### Zu 3.3 Integration von Rad- und Fußverkehr in die neue Talbrücke:

### zu 3.4 der nachhaltigen dauerhaften Nutzung der Baubrücke

Zeichnung: private Zeichnung H.Voget

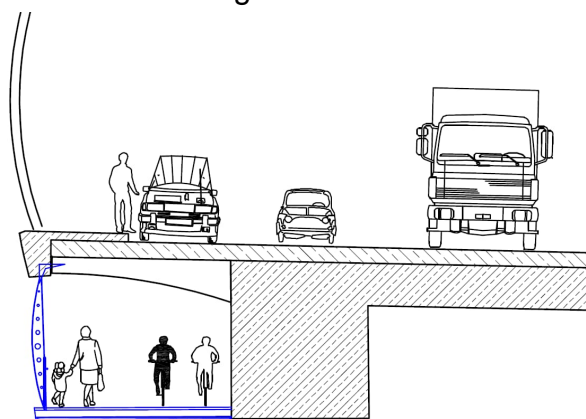
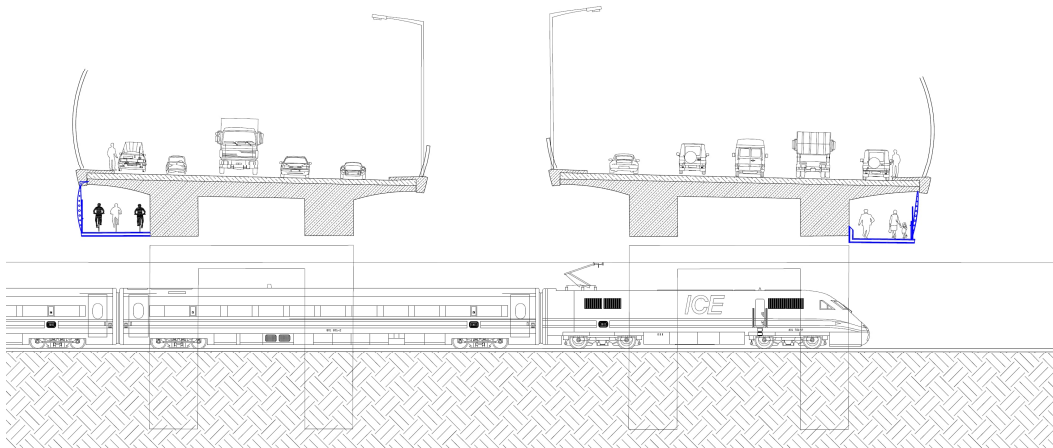
In der Planung des Endzustandes wurde entgegen der im Erläuterungsbericht genannten Prämissen auf die Bestellung und Planung integrierter RV-+FV-Anlagen verzichtet, insbesondere bei der hier gebauten Talbrücke über Spree. Eine Integration von Fuß-+Radwegen bei Talbrücken ist im Bundesfernstraßengesetz vorgesehen.

Der vielfache Appell an die Planungsbeteiligten (Senat, Ministerium, Deges), die Westbrücke für die Integration einer untergehängten Fuß- und Radbrücke wenigsten in den Ankerpunkten vorzurüsten, verhallte bisher. Eine Vorrüstung von jeweils zwei belastbaren Montagepunkten je Brückenausleger würde einen späteren Einbau ermöglichen, ohne dafür einen Eingriff in die planausgelegte Rudolf-Wissell-Brücke vornehmen zu müssen.

Aus: 15\_16\_temporaere\_Spreequerung

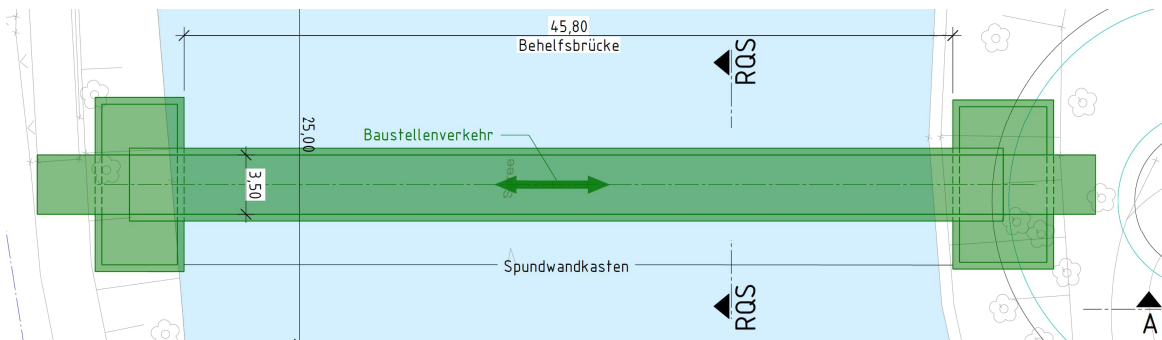
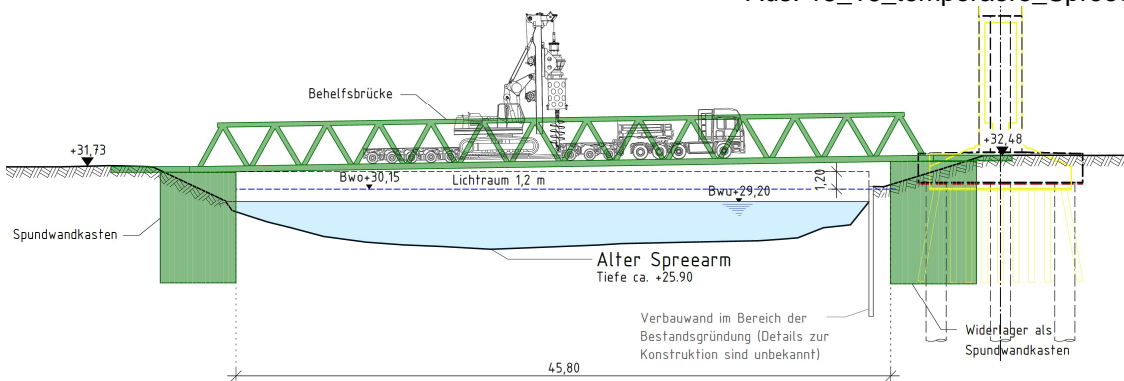
Die Verbindung der Wohngebiete Charlottenburg-Nord / Siemensstadt mit dem SpreeUferWeg und dem Schlosspark wird seitens des Bezirks, der Verbände und der örtlichen ISEK-Studie seit Jahrzehnten gefordert, es fehlt lediglich eine kleine Spreebrücke im Bereich der Schleuse. Als Baustraße wird nun genau eine solche Brücke gebaut, allerdings mit der Zielsetzung, sie nach Fertigstellung der Bauarbeiten wieder zu entfernen. Hier fehlt die nachhaltige Planung dieses Projektes, eine Baubrücke so zu konzeptionieren, dass sie nach Abschluss der Arbeiten einer Weiternutzung zur Verfügung steht.
